AUSZUG AUS DEM SITZUNGSPROTOKOLL DER GEMEINDE OTTENHOFEN

Bebauungsplan 3. Änderung Ottenhofen Süd;
- Abwägung der Stellungnahmen aus der 1. Beteiligung der Träger öffentlicher Belange und der Öffentlichkeit
- Beschluss über erneute Auslegung / Satzungsbeschluss

Bebauungsplan Ottenhofen-Süd, 3. Änderung

Planstand – Entwurf in der Fassung vom 18.02.2020

Abb. 1

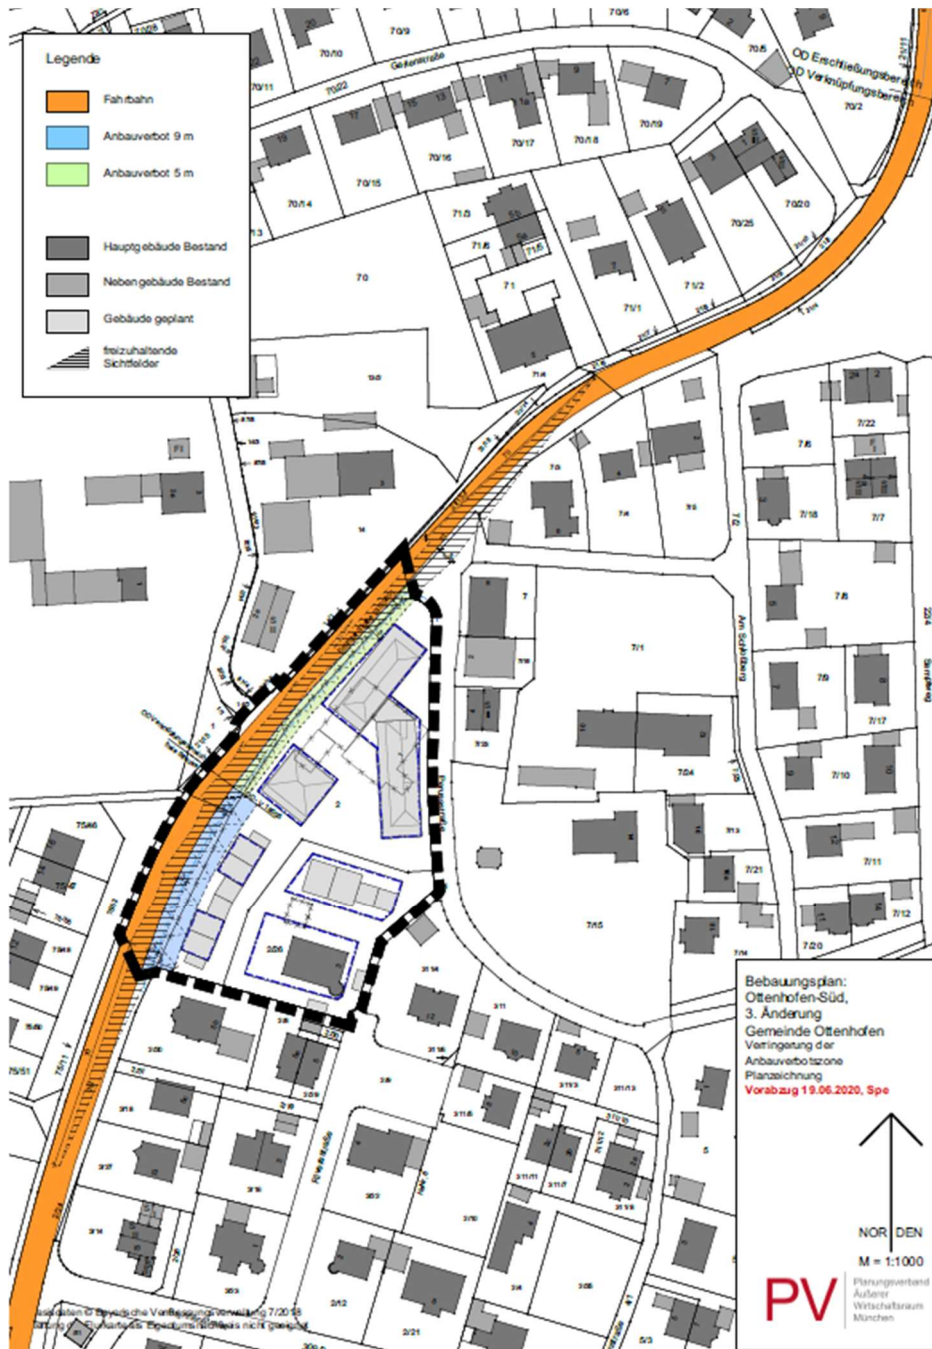
Eine Reduzierung der Anbauverbotszone gemäß Planzeichnung vom 18.12.2020 wird zugestimmt. Die Anbauverbotszone wurde lediglich im Bereich der freien Strecke dargestellt, im Verknüpfungsbereich ist sie zu ergänzen.

Einer Reduzierung der Anbauverbotszone auf 9 m im Bereich der freien Strecke gemäß Planzeichnung vom 18.12.2020 wurde zugestimmt. Nach Absprache im dem Staatlichen Bauamt wurde am 23.06.2020 für den Verknüpfungsbereich einer Reduzierung auf 5 m ebenfalls zugestimmt. Die Anbauverbotszone wird in der Planzeichnung ergänzt.

Abb. 2 Stellplatz 1

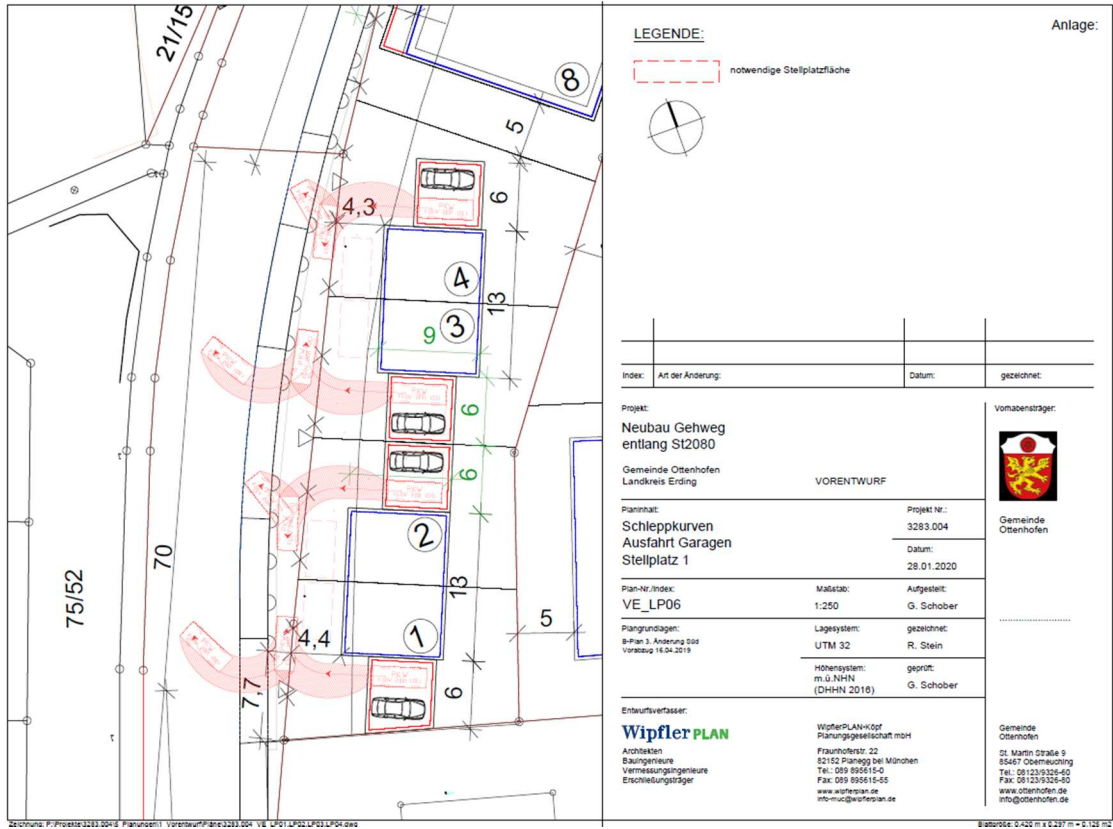
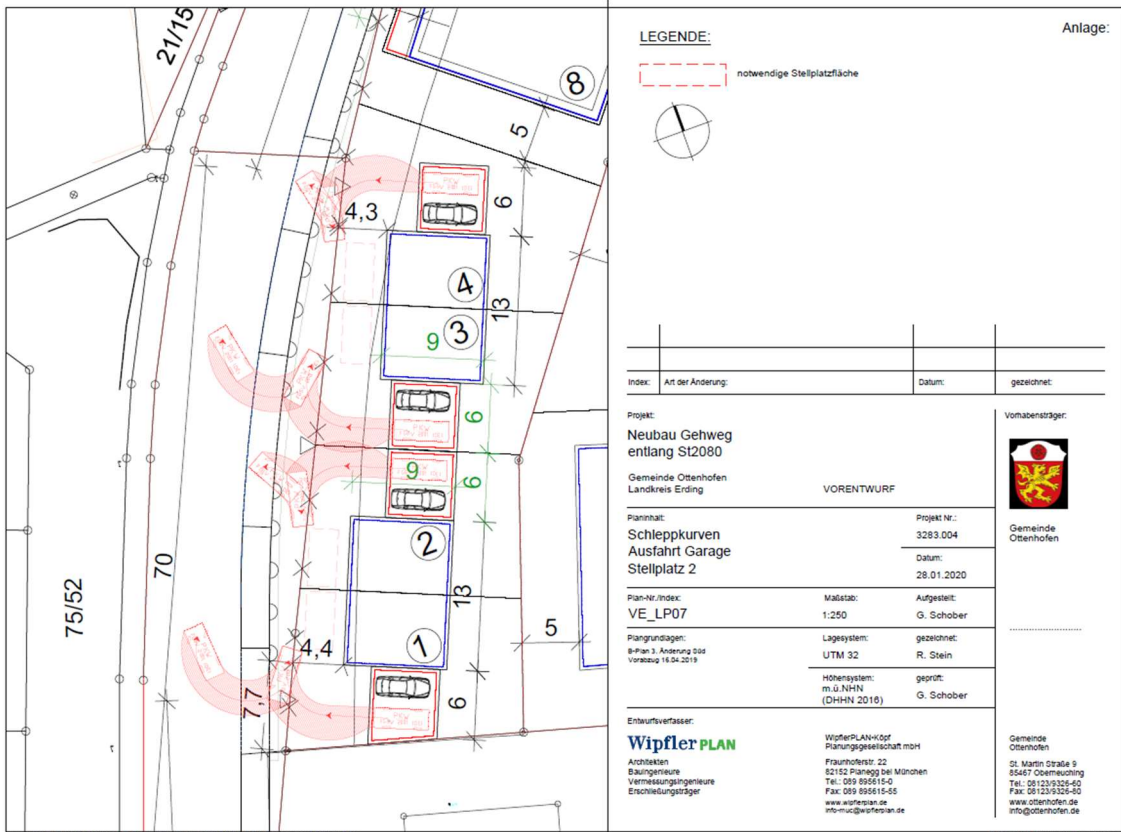
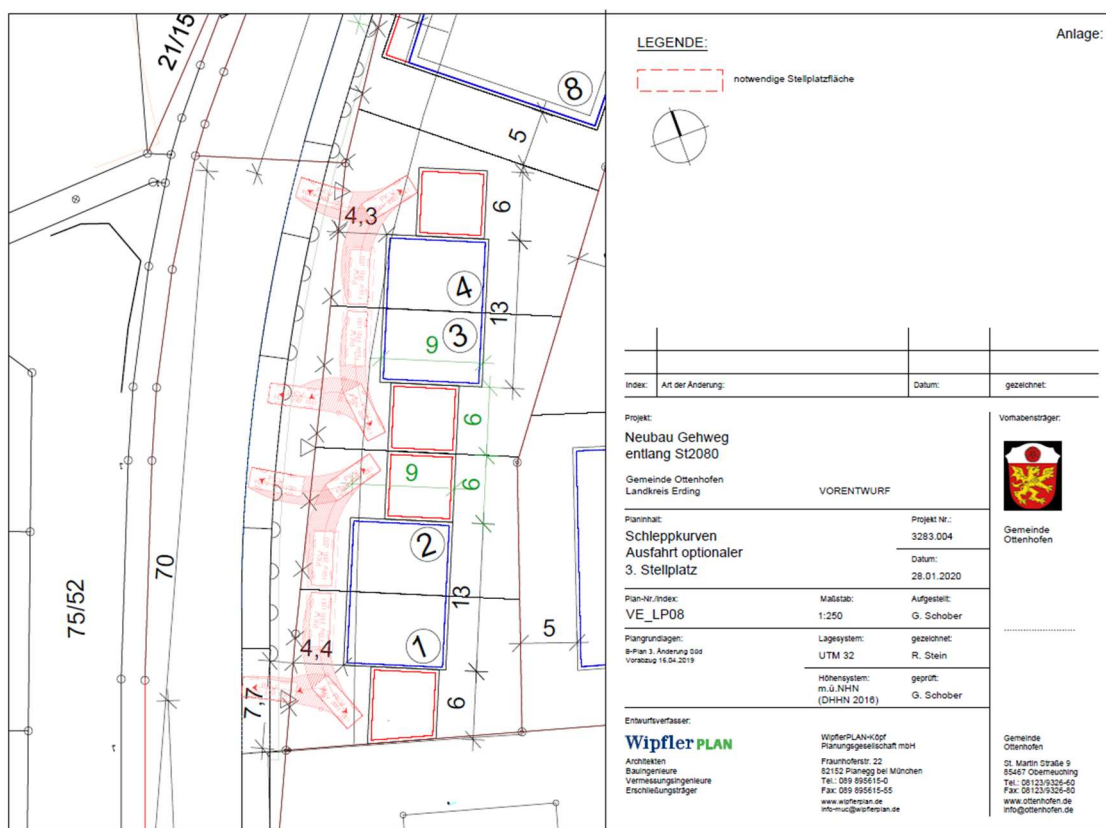
Mit dem Anschluss des Baugebietes an die Staatsstraße 2080 über die im Plan drei dargestellten Zufahrten bei Abschnitt 160 und Stationen 1,237, 1,258 und 1,281 besteht grundsätzlich Einverständnis.

Mit dem Anschluss des Baugebietes an die Staatsstraße 2080 über die im Plan drei dargestellten Zufahrten bei Abschnitt 160 und Stationen 1,237, 1,258 und 1,281 besteht grundsätzlich Einverständnis. Die Anforderungen an die Zufahrten, das Einfahren in die Staatsstraße und die Wendeflächen werden in der Begründung ergänzt.

Die zur Verfügung stehenden Wendeflächen sind ausreichend sodass ein Rückwärtiges Ausfahren in die Staatsstraße vermieden wird. Dies wurde vom Ingenieurbüro WipflerPlan geprüft (siehe Abbildungen)

Abb. 5

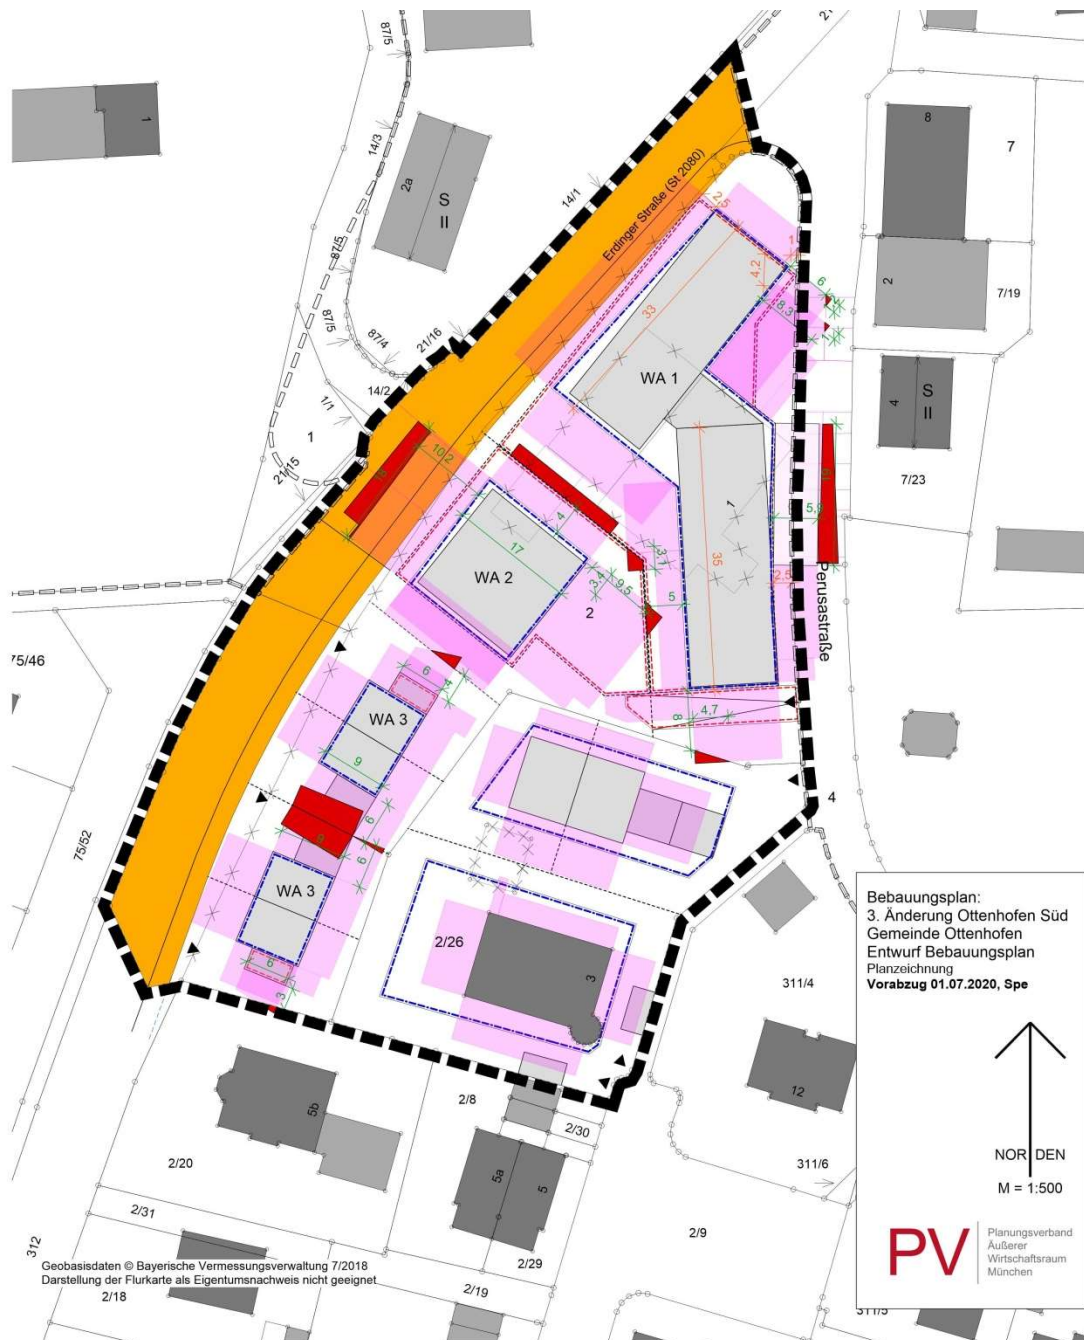
Die BauNVO begrenzt die zulässige Überschreitung der GRZ in §19 Abs. 4 auf „0,8“, sieht aber die Möglichkeit einer „weitere Überschreitungen in geringfügigem Ausmaß“. Bei einem Wert von derzeit „0,9“ kann hier nicht mehr von einer Geringfügigkeit ausgegangen werden. Nach unserem Rechtsverständnis ist dies nicht gesetzeskonform und damit nicht festsetzbar. Der Wert müsste reduziert, die Planung ggf. angepasst werden.

Im Folgenden wird für die einzelnen verkürzten Abstandsflächen dargestellt, dass eine ausreichende Belichtung und Belüftung gesichert ist. Die Abbildung verdeutlicht (rote Flächen) die jeweilige Überschreitung gemäß BayBO.

An der westlichen Grundstücksgrenze auf einer Länge von 3,1 m sowie im WA 2 an der nördlichen Grundstücksgrenze auf einer Länge von 17 m und an der östlichen Grundstücksgrenze auf einer Länge von 3,4 m. Diese Abstandsflächen überschneiden sich nicht. Durch eine gezackte Verschiebung der Grundstücksgrenze ließen sie sich vermeiden. Die gradlinige Grenzföhrung liegt lediglich in der Lage der geplanten Fuge zwischen den beiden zugehörigen Tiefgaragen begründet. Daher wird auch hier von einer ausreichenden Belichtung und Belüftung ausgegangen.

Im WA 2 an der westlichen Grundstücksgrenze liegt die Abstandsfläche auf der öffentlichen Verkehrsfläche. Gegenüber ist eine Verlegung der Einmündung zur Straße am Schlehbach geplant. Zudem besteht dort ein Anbauverbot durch die Staatsstraße von 10 m somit ist auch in diesem Fall für eine ausreichende Belichtung und Belüftung gesorgt.

Abb. 6

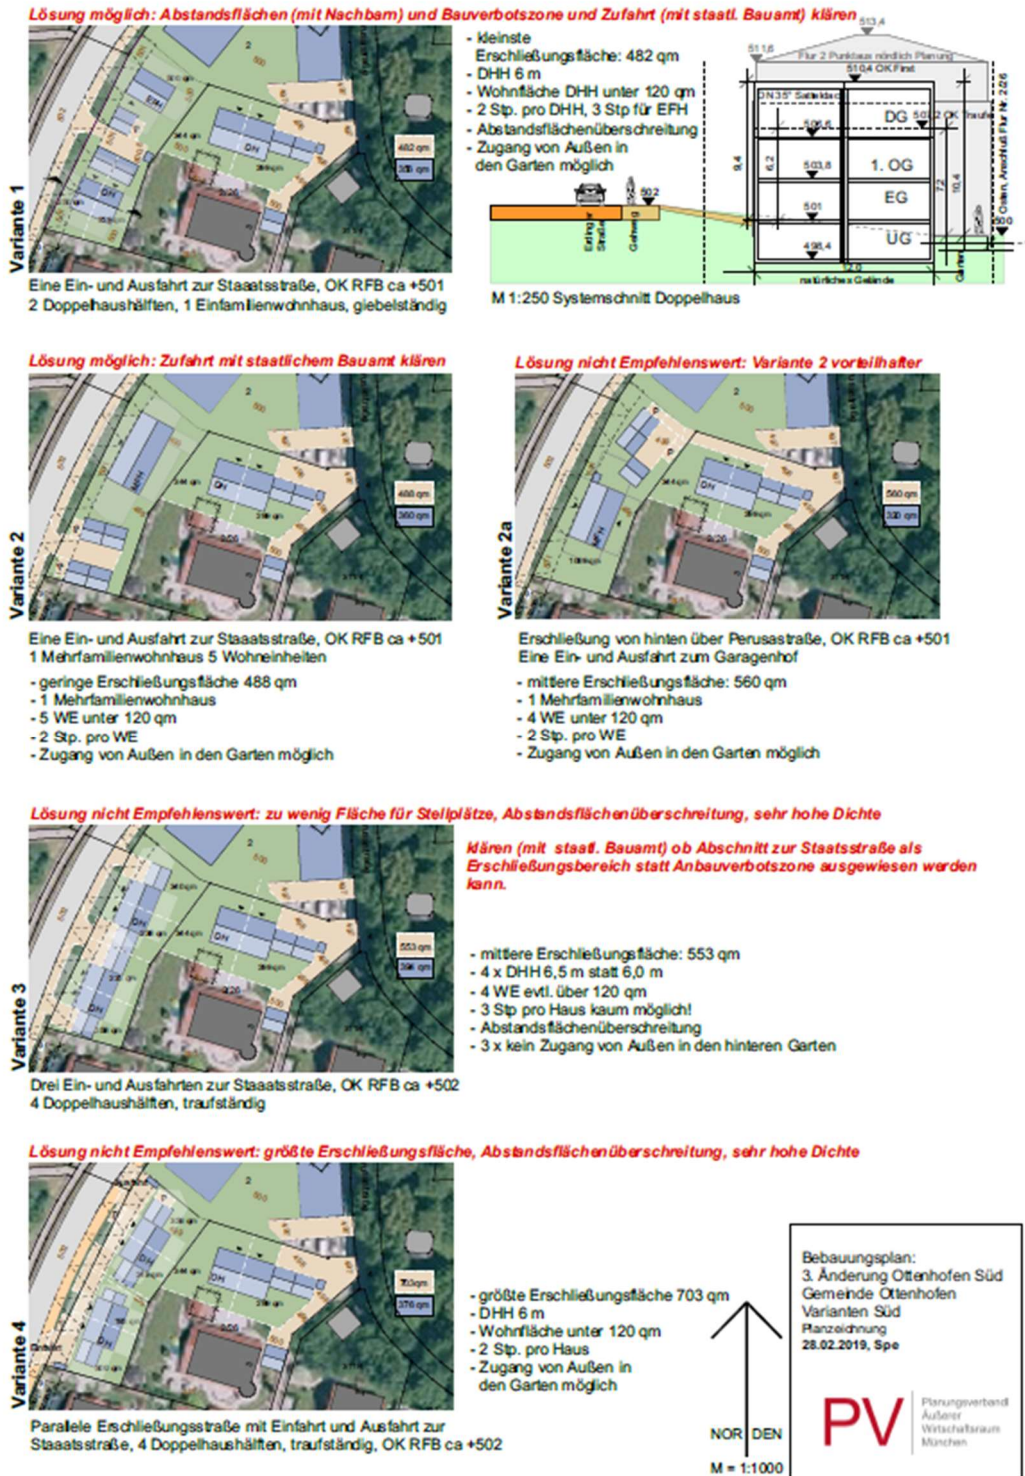
Bei WA5 ist dies ebenfalls der Fall, ein Einfamilienhaus mit 230 m² GR - ca. 500 m² WF ist wirtschaftlich nicht vertretbar. Ein solches Einfamilienhaus stellt eine Insellösung in der vorgelegten Bebauungsplanung dar. Dieses fügt sich nicht ein.

Für die Grundstücke des WA 3 wurden verschiedene Entwurfsvarianten im Gemeinderat diskutiert und der Gemeinderat hat sich unter Abwägung aller Belange aufgrund des hohen Bedarfs an kleinen Grundstücken für Doppelhaushälften, für diese Variante 3 (siehe Abbildung) entschieden. Aufgrund des schmalen Grundstückszuschnitts und unter Berücksichtigung der Erschließung, der Zufahrten, des ruhenden Verkehrs, gesunder Wohnverhältnisse, ausreichender Belichtung und Belüftung ist es nicht zielführend noch dichter zu bebauen. Die Abstandsflächen werden bereits in einem vertretbaren Maß überschritten. Durch die benachbarte hohe bauliche Dichte, soll in den südlich angrenzenden Grundstücken zu der Bestandsbebauung vermittelt werden. Ansonsten wäre der Unterschied zu ausgeprägt.

Städtebauliches Ziel ist es somit, durch die moderat verdichtete Bebauung im WA 4 und WA 5 einen Übergang zur südlich angrenzenden Bebauung zu schaffen. Im Vergleich zum bisher rechtsverbindlichen Bebauungsplan (Urplan) wird im gegenständlichen Bebauungsplan bereits mehr Baurecht geschaffen. Für das WA 4 bedeutet dies ein Doppelhaus statt einer Grünfläche. Für das WA 5 eine Wandhöhe von 6,5 m statt 3,5 m, dadurch kann eine zweite Wohneinheit untergebracht werden.

Abb. 7 Lageplan Schnitte

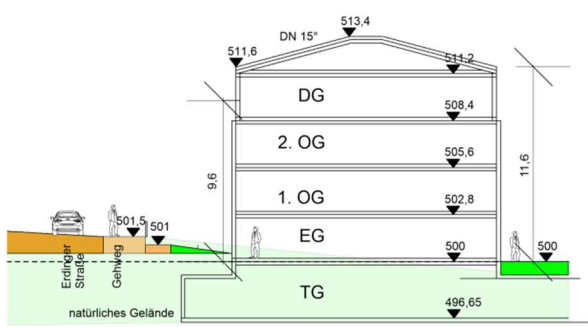
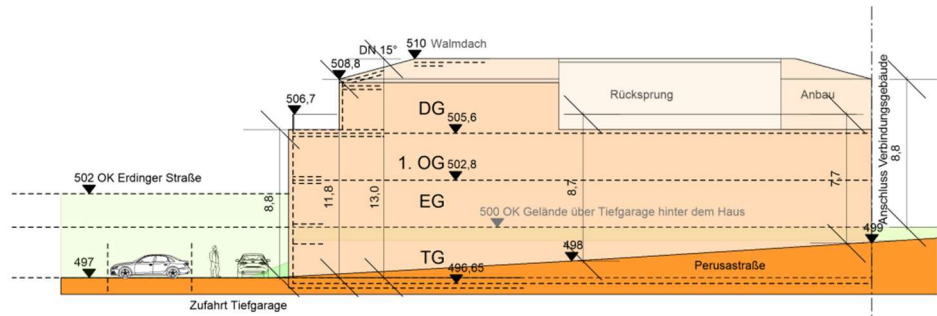
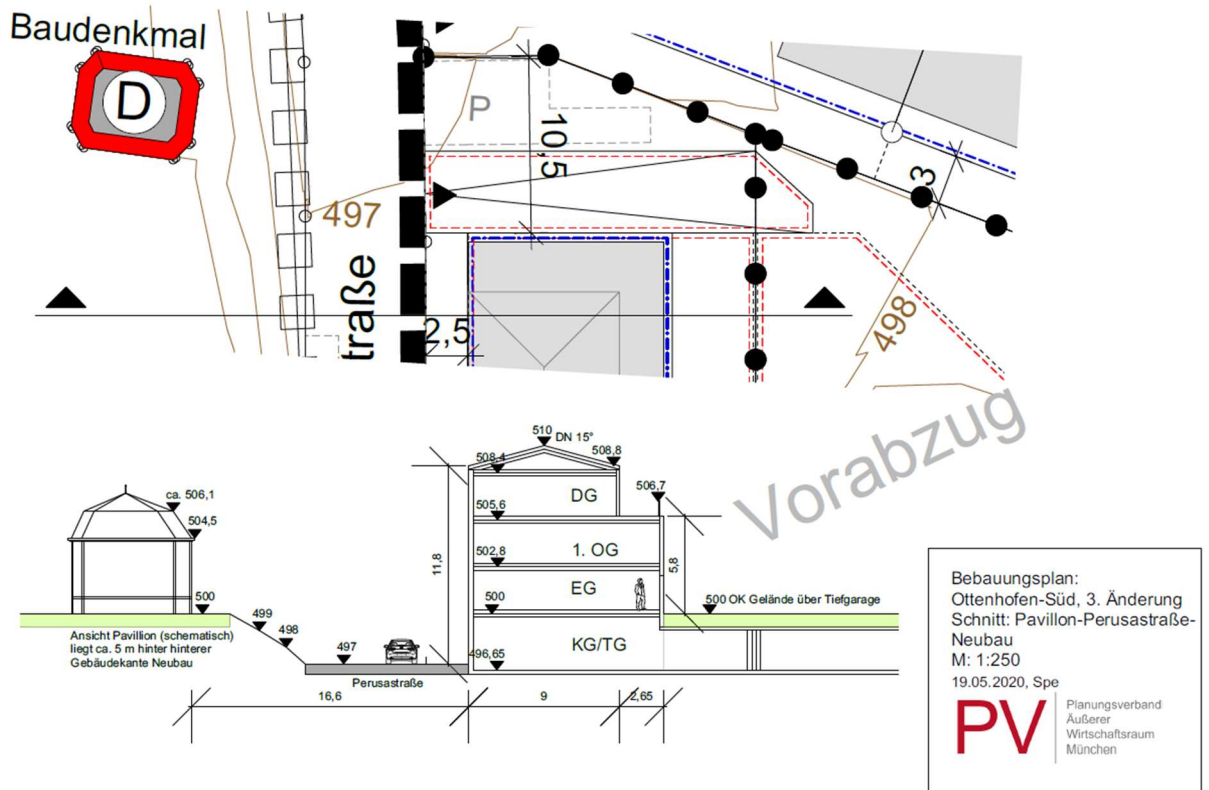
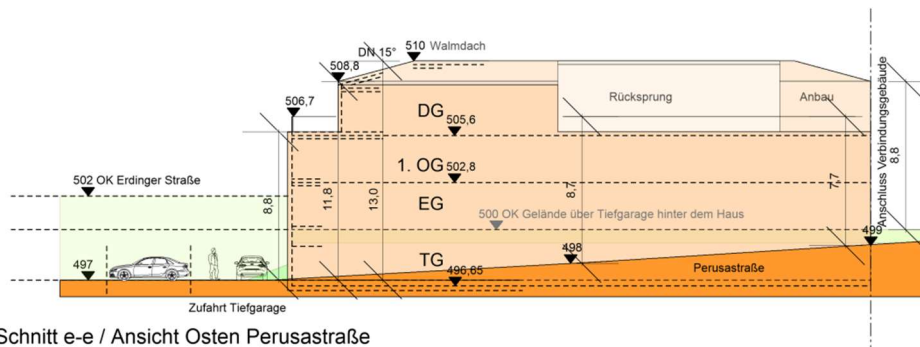
Seitens der Bau- und Kunstdenkmalpflege wird dem Bebauungsplan nur in Teilen zugestimmt. Nicht zugestimmt wird der Tiefgarageneinfahrt direkt gegenüber dem Schlosspavillon, diese ist zu verlegen. Die Zufahrt von der Erdinger Str. bietet sich aufgrund des Höhenunterschiedes an.

Wie im Schnitt c-c ersichtlich bietet sich eine Tiefgaragenzufahrt von der Erdinger Straße aus nicht an. Die Erdinger Straße liegt auf einer Höhe von ca. 501,5 ü NHN. Die Oberkante Tiefgaragenfußboden liegt auf 496,65 ü NHN. Dies macht einen Höhenunterschied von 4,85 m aus. Bei einer Rampenneigung von 15 % würde eine Rampe mit einer Länge von mind. 33 m erfordern. Die geplante Tiefgaragenzufahrt von der Perusastraße ist nahezu ebenerdig. Die Perusastraße liegt an dieser Stelle auf einer Höhe von 497 m ü NHN, also 0,35 m über der Oberkante Tiefgaragenfußboden (siehe Schnitt e-e). Die Zufahrt wird nicht eingehaust. Das Tiefgaragenbauwerk beginnt erst an der westlichen Hinterkante des Hauptgebäudes. Es ist keine Rampe erforderlich. Eine Beeinträchtigung des denkmalgeschützten Pavillons durch die Tiefgarage ist daher nicht zu erkennen. **Die Einwendung wird zurückgewiesen.** Die zeichnerische Darstellung der Zufahrt verbleibt an der Stelle.

Der Schnitt durch das Gebäude an der Perusastraße (Abb. 10) veranschaulicht die Gebäudehöhe des Neubaus gegenüber der Gebäudehöhe des denkmalgeschützten Pavillons. Die Oberkante der Traufe des Staffelgeschosses liegt ca. 4 m höher als die Oberkante der Traufe des Pavillons.
